**Modulo per la presentazione delle osservazioni per i piani/programmi/progetti sottoposti a procedimenti di valutazione ambientale di competenza statale**

**ID: Codice procedura (ID\_VIP/ID\_MATTM): 12691**

**“Progetto di un impianto eolico denominato "Pitigliano" ubicato nei comuni di Pitigliano (GR) e Sorano (GR) costituito da 20 (venti) aerogeneratori di potenza nominale 7,0 MW per un totale di 140,0 MW con relative opere connesse ed infrastrutture indispensabili”**

Immagine 1. Vincoli ex art. 136 del CBC dal PIT della Regione Toscana e zona approssimativa dove è progettato l'impianto industriale.

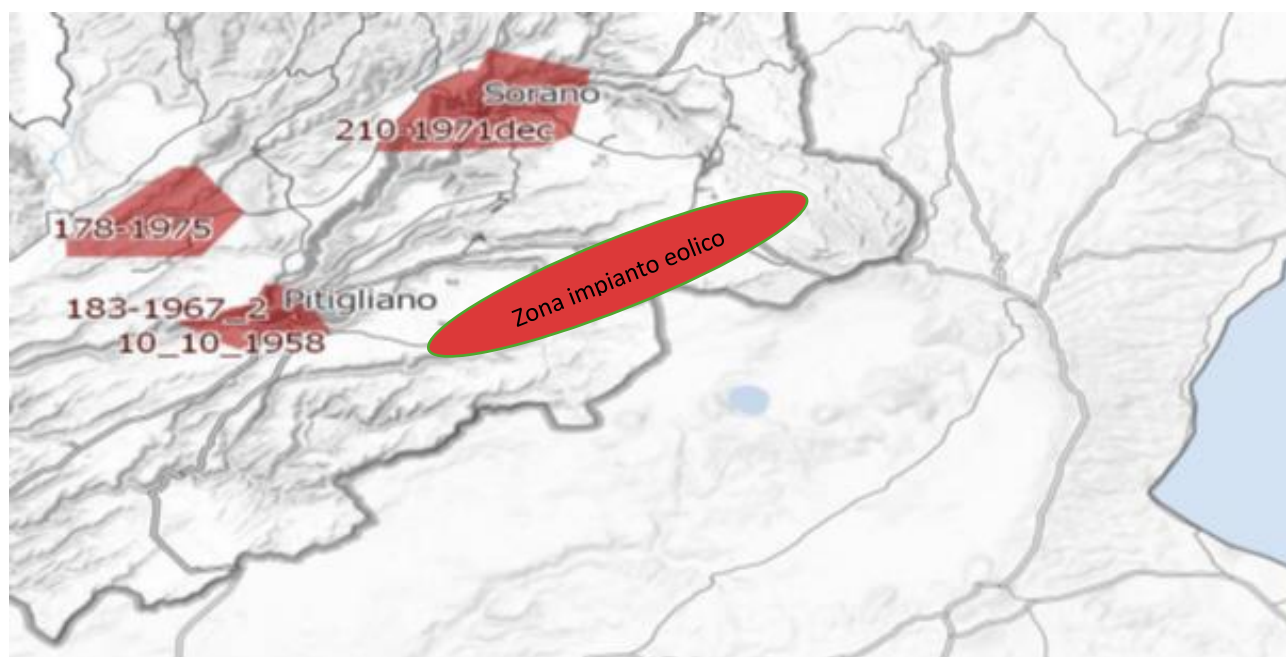
Al contrario di quanto sostiene la proponente, si evidenzia che l'impianto eolico industriale citato non solo ricadrebbe con tutti e 20 gli aerogeneratori all'interno delle fasce di rispetto di 3 km di due vincoli paesaggistici di notevole interesse pubblico esistenti nella Regione Lazio e con una parte di essi nel vincolo paesaggistico del Centro abitato di Sorano ( GR) quindi in aree non idonee all'installazione di impianti di energia rinnovabile. Addirittura, alcuni aerogeneratori sarebbero ubicati a poche centinaia di metri dai perimetri dei due vincoli paesaggistici laziali ex art 136 del CBC. Ma la non idoneità dell'area non sarebbe certificata soltanto da questi vincoli paesaggistici ma anche dalle fasce di rispetto dei Beni della Parte seconda del CBC numerosi nel territorio interessato dal progetto dell'impianto eolico. Infatti la Proponente a pag 11 del SIA scrive: *"L'area interessata si trova all'esterno delle aree SIN individuate in Toscana e dista circa: 2,8 km dal centro abitato di Pitigliano, 2,7 km dal centro abitato di Onano, 2,8 km dal centro abitato di Latera"*. Quindi l'impianto come certifica la proponente potrebbe ricadere all'interno delle fasce di rispetto dei Centri Storici dei paesi citati e comunque li lambirebbe. Incompatibile sarebbe l'ubicazione di una parte del cavidotto che ricadrebbe nelle fasce di rispetto

del vincolo paesaggistico di notevole interesse pubblico del Centro Storico di Pitigliano. Considerando che le Regioni grazie al Decreto interministeriale nell'emanazione della legge sulle aree idonee e non idonee hanno la facoltà di estendere le fasce di rispetto dei Beni del CBC fino a 7 km per alcuni di essi non è da escludere che gli aerogeneratori del progetto eolico, essendo ancora in itinere, tra qualche mese si troverà ancora con ulteriori incompatibilità oltre alle numerose già esistenti. Questa possibilità di estensione delle fasce di rispetto fino a 7 km per i Beni del CBC da parte delle Regioni diventa particolarmente probabile per il Centro Storico di Pitigliano famoso nel mondo come dimostra anche il prestigioso riconoscimento insieme a Sovana e Sorano nell'elenco dei siti del World Monuments Found (WMF) prestigiosa istituzione con sede a New York che svolge un ruolo complementare a quello dell'Unesco. La stessa considerazione per il Centro storico di Pitigliano ovviamente vale sia per Sorano che per Sovana.

*Inoltre, come sostiene la Proponente parte dell'impianto si verrebbe a trovare a 3,5 km dal centro abitato di Sorano. Infatti, tre degli aerogeneratori WTG 08, 09, 10 sono addirittura all'interno delle fasce di rispetto dei 3 km del suo vincolo paesaggistico di notevole interesse pubblico ex art 136 del CBC. Si evidenzia che così si crea*

un'ulteriore incompatibilità con la tutela del Paesaggio.

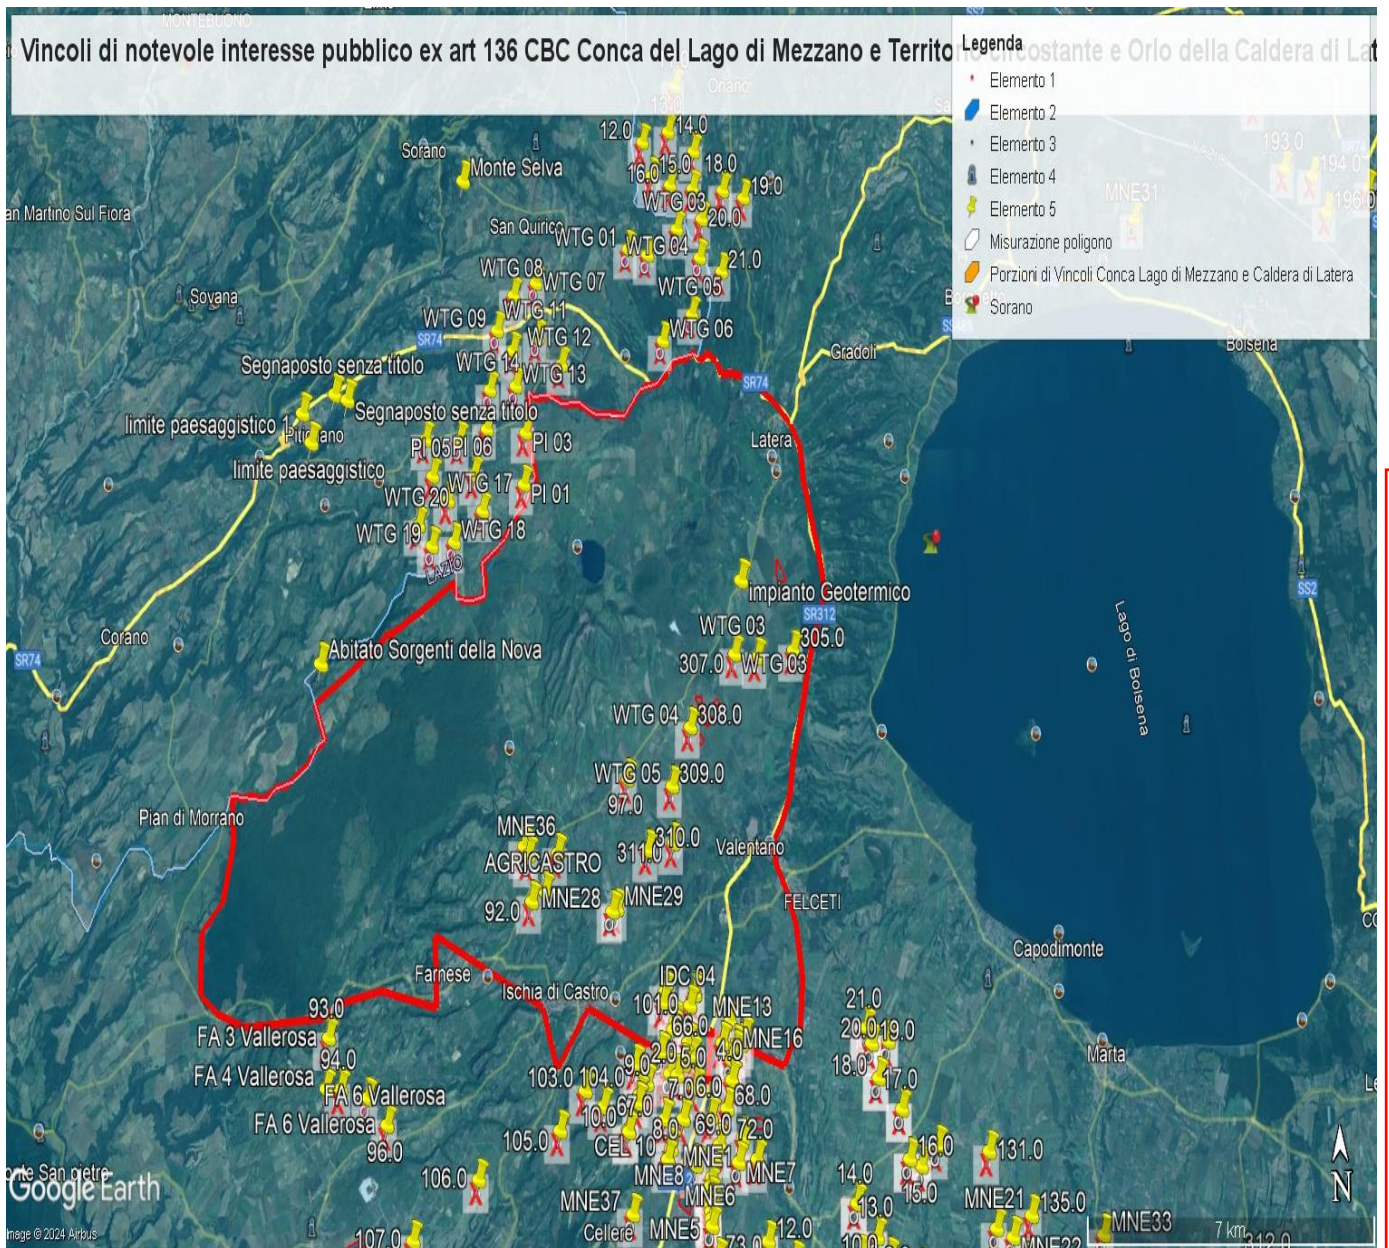
Come è illustrato nell'immagine si ribadisce che l'impianto industriale "Pitigliano" ricade completamente all'interno delle fasce di rispetto dei due vincoli di notevole

interesse pubblico e lambisce quelle di un terzo vincolo e quindi come affermato dal Consiglio di Stato nelle sentenze citate, l'impianto è insediato in area non idonea ai sensi dell'art. 20 comma 8 lettera c quater del D.Lgs. n. 199/2021 e ss.mm.ii al contrario di quanto sostiene la proponente.

**IMMAGINE n. 2** Impianto eolico industriale “Pitigliano” e distanze aerogeneratori dai Vincoli della Conca del Lago di Mezzano...

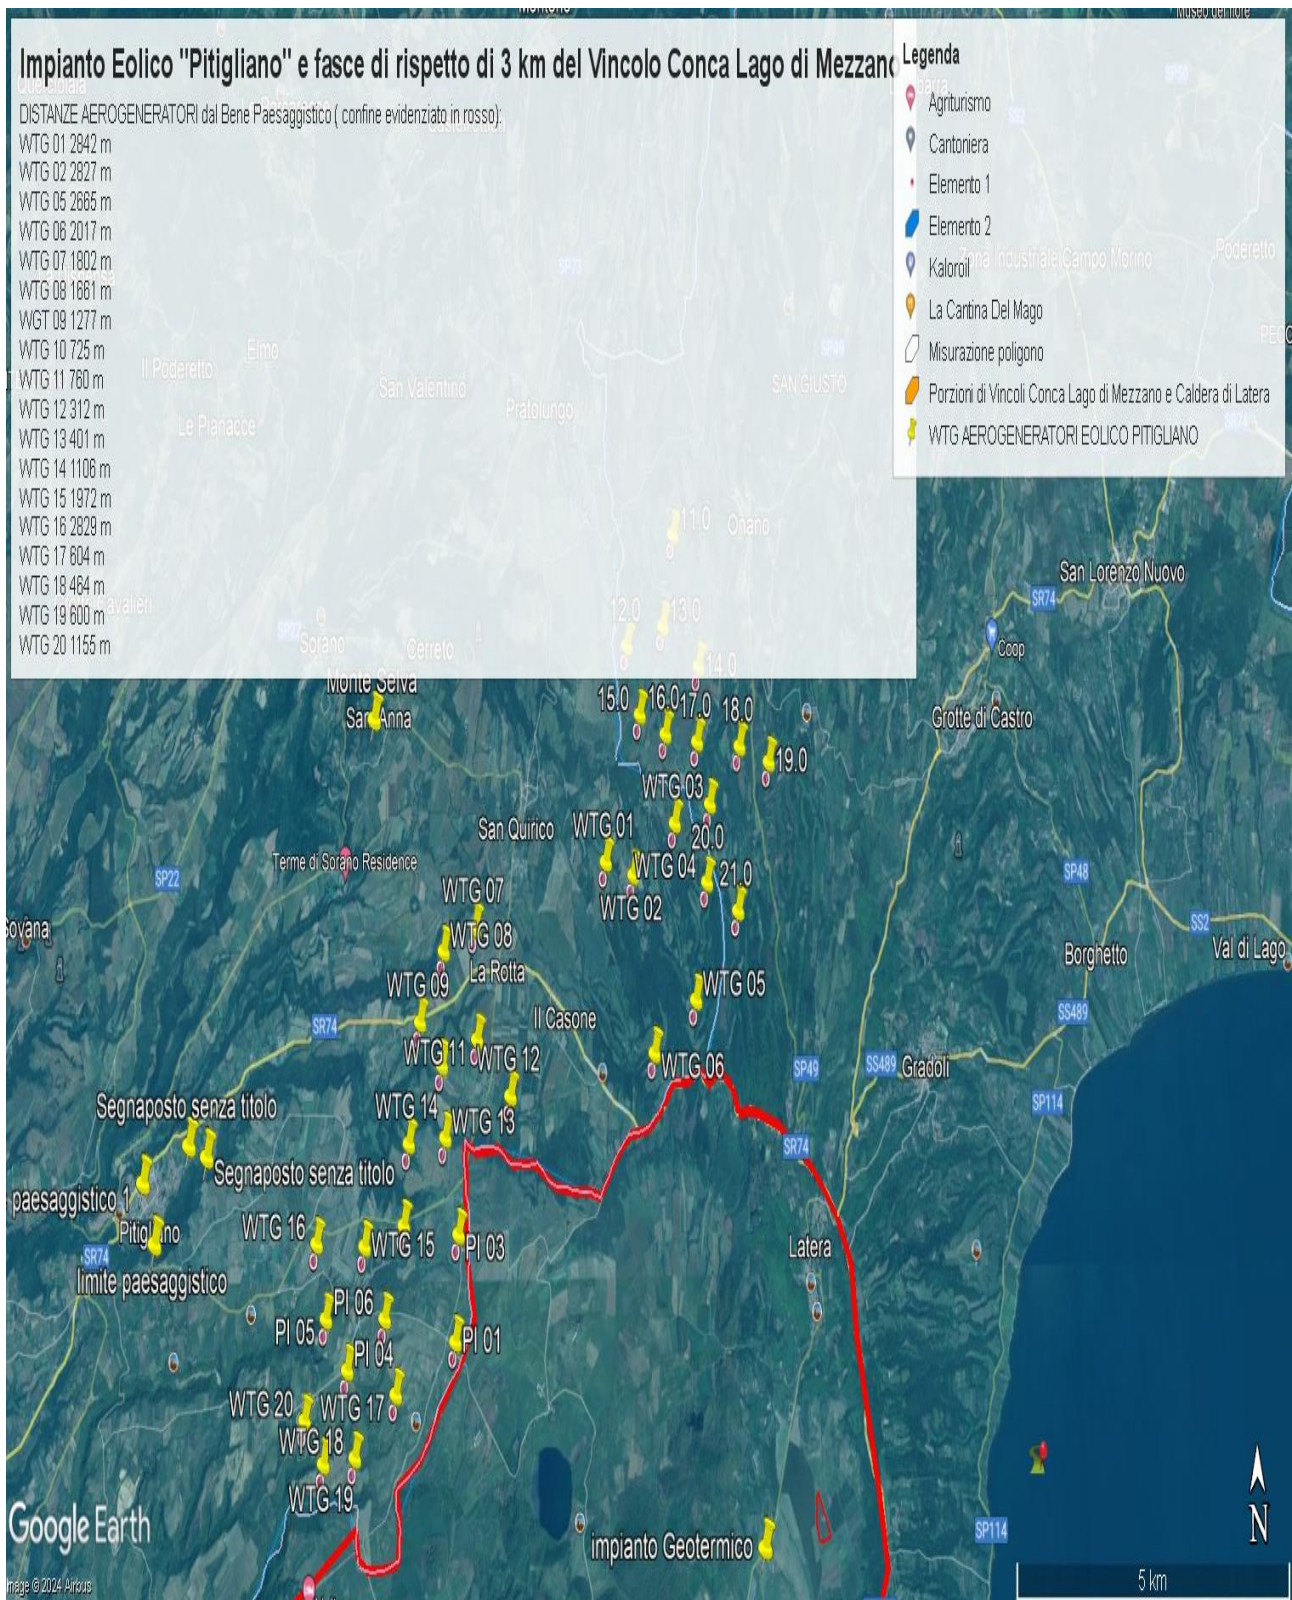
ad impattare sul territorio e sulle economie di cinque Comuni del Lazio (Farnese, Onano, Latera, Valentano, Grotte di Castro e Gradoli ) si trova nelle fasce di rispetto dei Beni di notevole interesse pubblico come si è evidenziate nelle Osservazioni precedenti e crea degli impatti negativi anche sui beni naturalistici come verrà dettagliato nell'Osservazione relativa alla Vinca. Inoltre, andrebbe a sommarsi al già enorme cumulo di impianti eolici e fotovoltaici e geotermici che creano una elevata criticità ambientale nella provincia di Viterbo e interferiscono anche con il territorio toscano come si può vedere dalle varie immagini dell'Allegato n. 1.

**IMMAGINE n. 3 Impianto eolico industriale "Pitigliano" e distanze aerogeneratori dai Vincolo "Orlo della Caldera di Latera.**

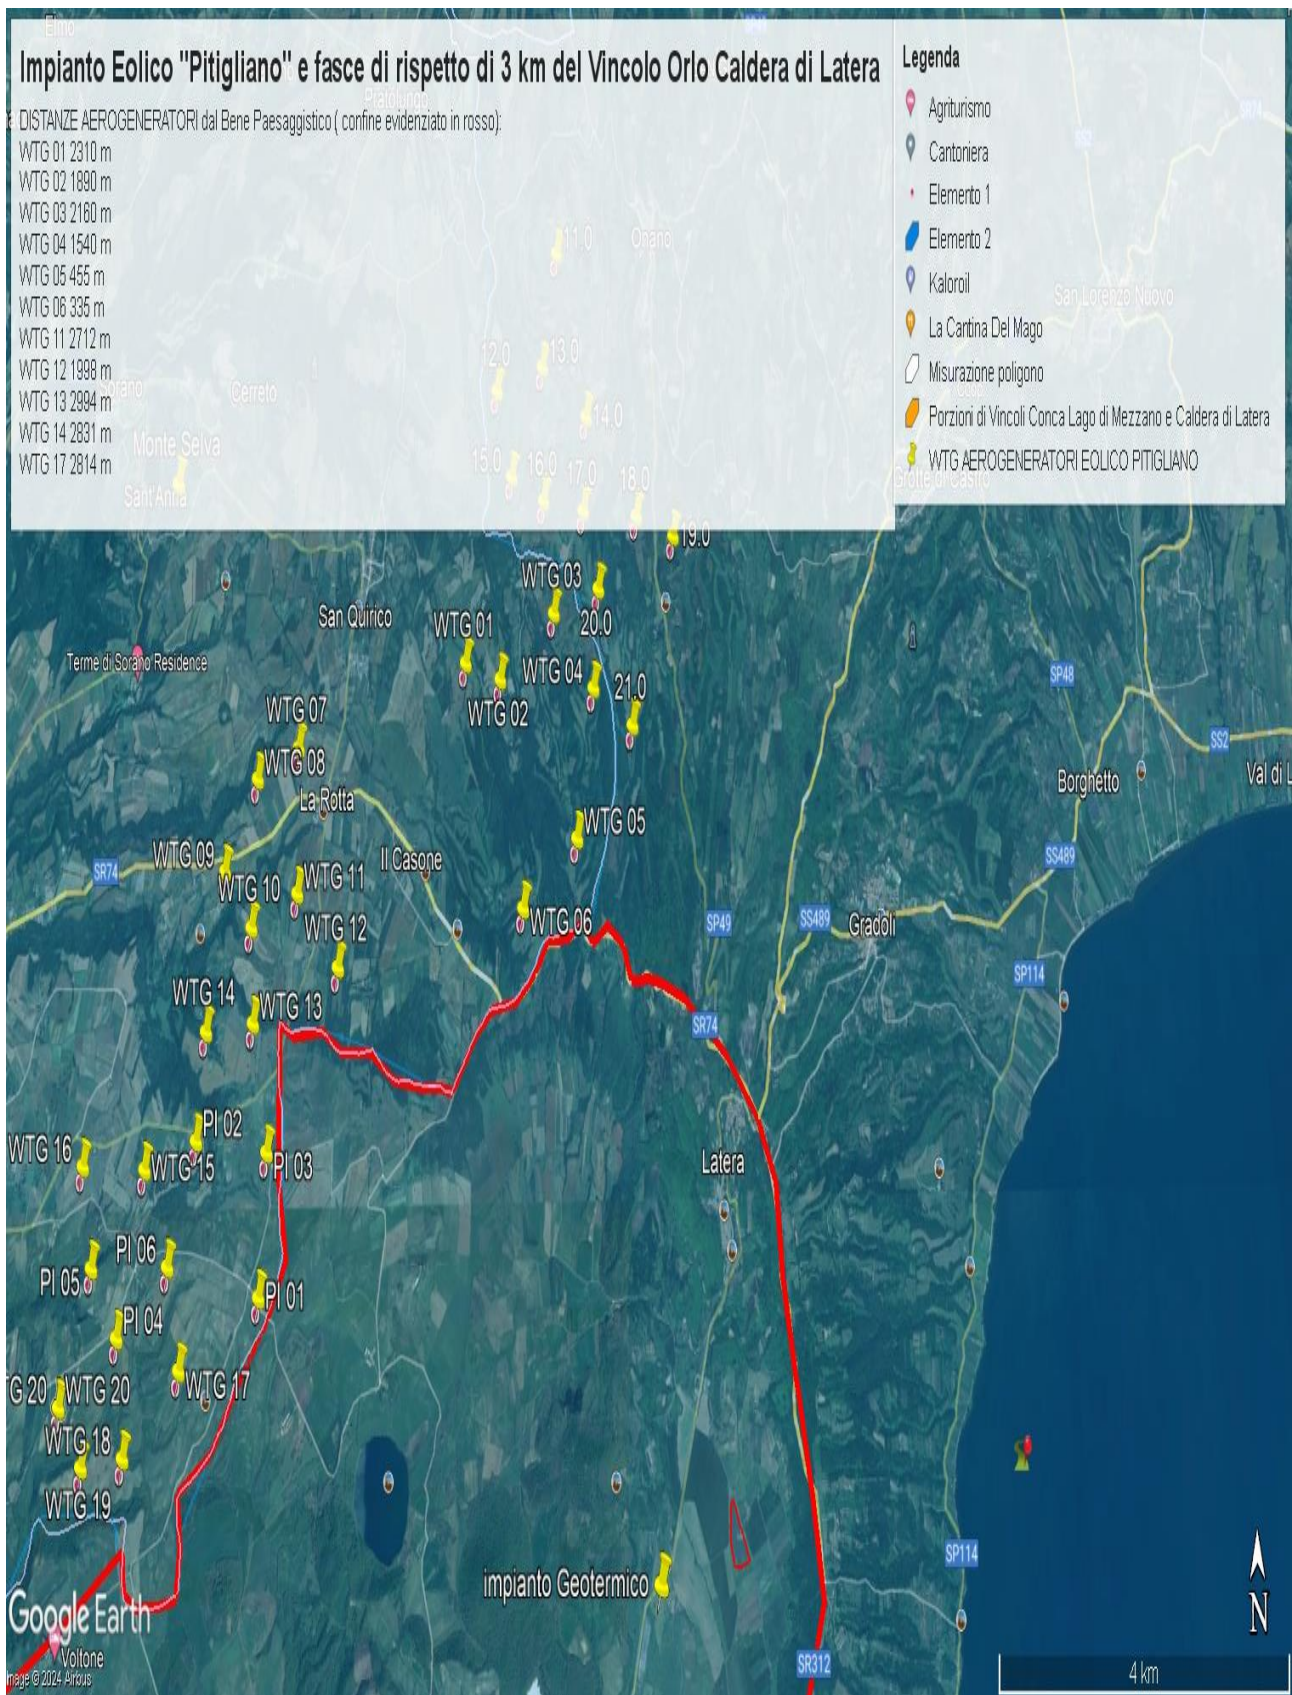
Concludendo, si evidenzia ancora che la proponente non effettuando la procedura prevista dalla Parte III delle Linee Guida nazionali ha ignorato un vincolo paesaggistico di notevole interesse pubblico istituito con un provvedimento del Segretariato regionale del Ministero della Cultura per il Lazio che ha emanato il Decreto di dichiarazione di notevole interesse pubblico n. 22 del 15.02.2024 ai sensi e per gli effetti dell'art. 136, co. 1, lett. c) e d) del decreto legislativo 22 gennaio 2004, n. 42, "Ambito paesaggistico, geologico e geomorfologico dell'orlo della caldera di

**IMMAGINE n 5.** Mappa eolici elaborata dall'Associazione Amici della Terra. La mappa evidenzia il cumulo degli impianti tra Lazio e Toscana.

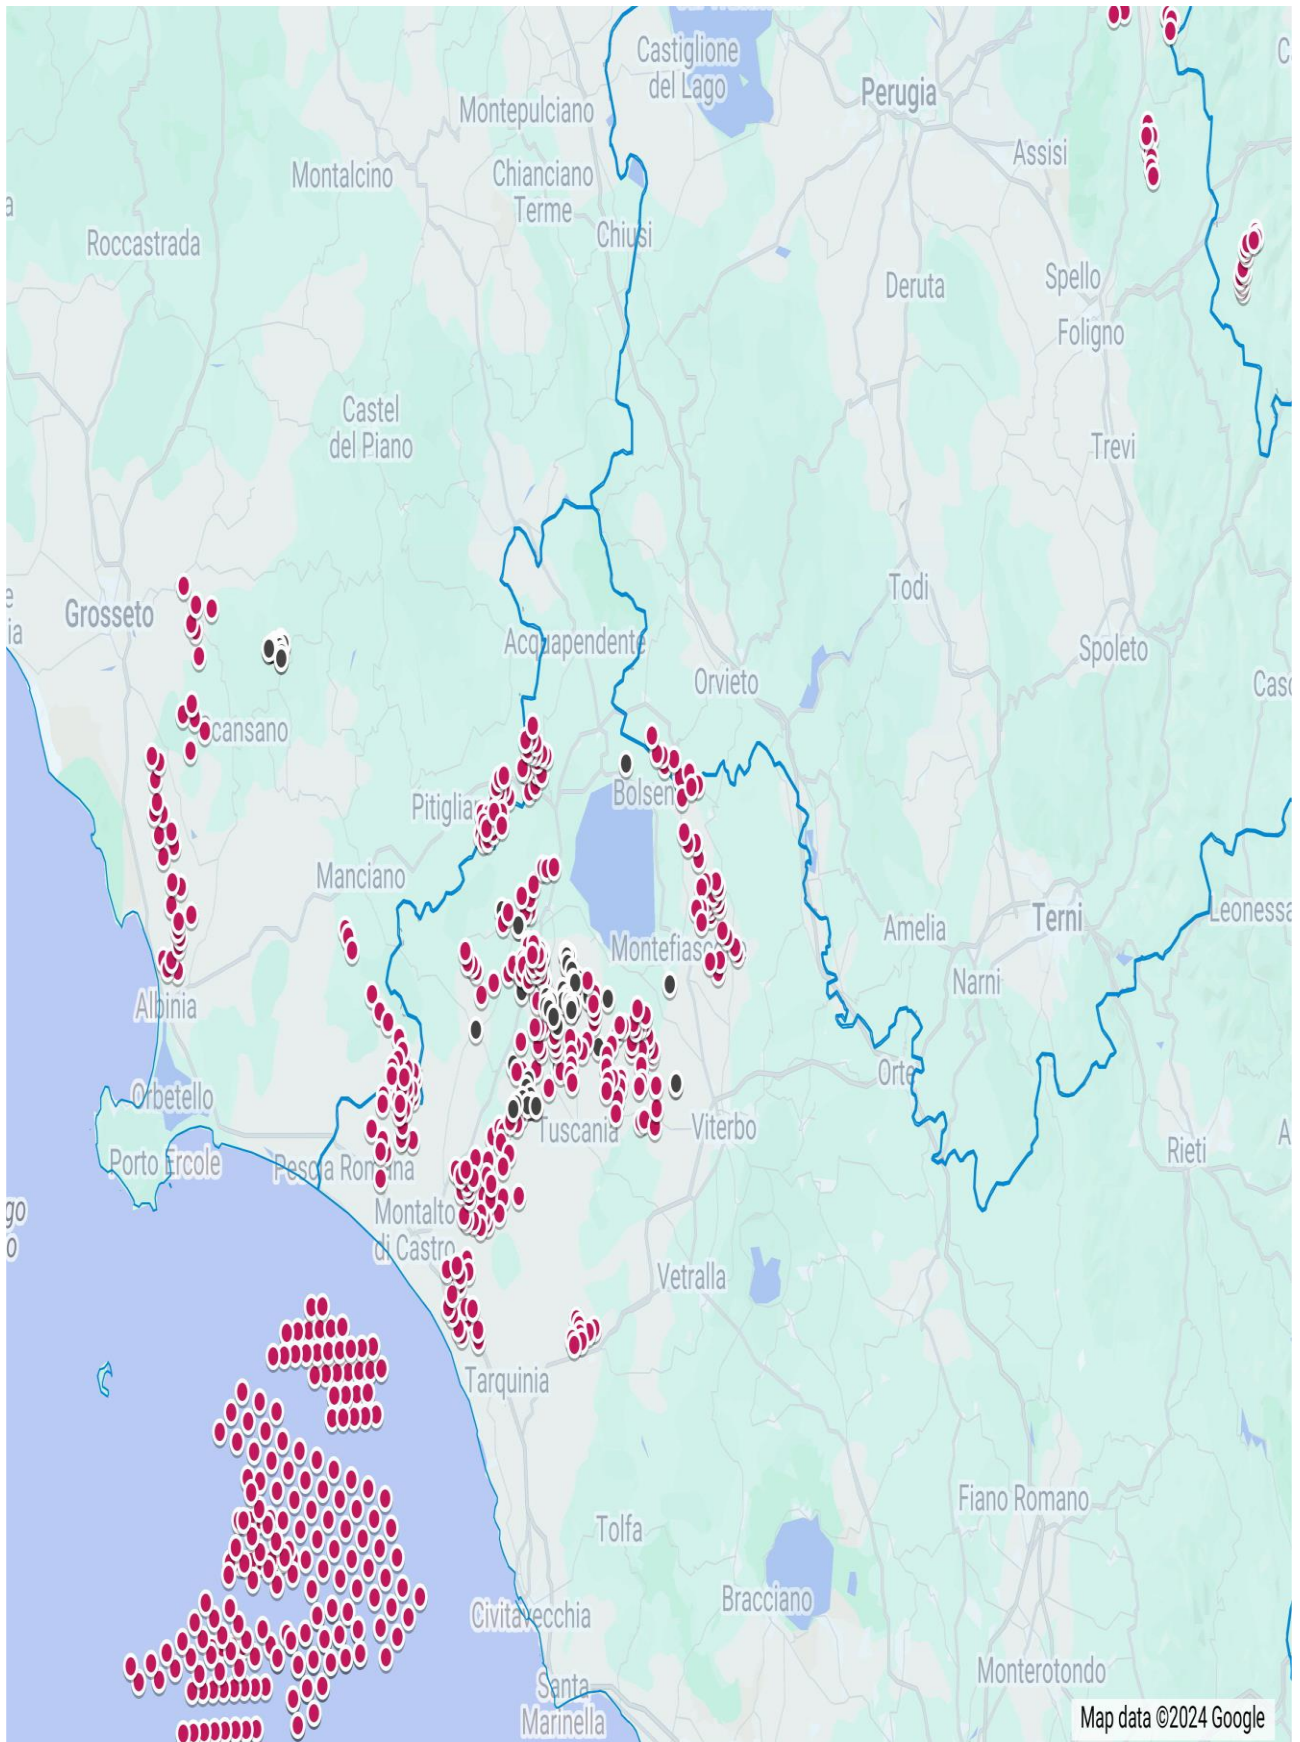
Riguardo al cumulo degli impianti FER, le mappe prodotte dalla proponente riguardano, come già evidenziato, soltanto una parte molto piccola degli impianti FER dell'area intermedia e vasta e in particolare di quelli eolici che contribuiscono a creare un notevole cumulo e la saturazione del territorio tosco laziale. Riguardo al cumulo dei soli impianti eolici si riporta la mappa dell'intervisibilità degli impianti eolici elaborata dall'Associazione nazionale “Amici della Terra”.
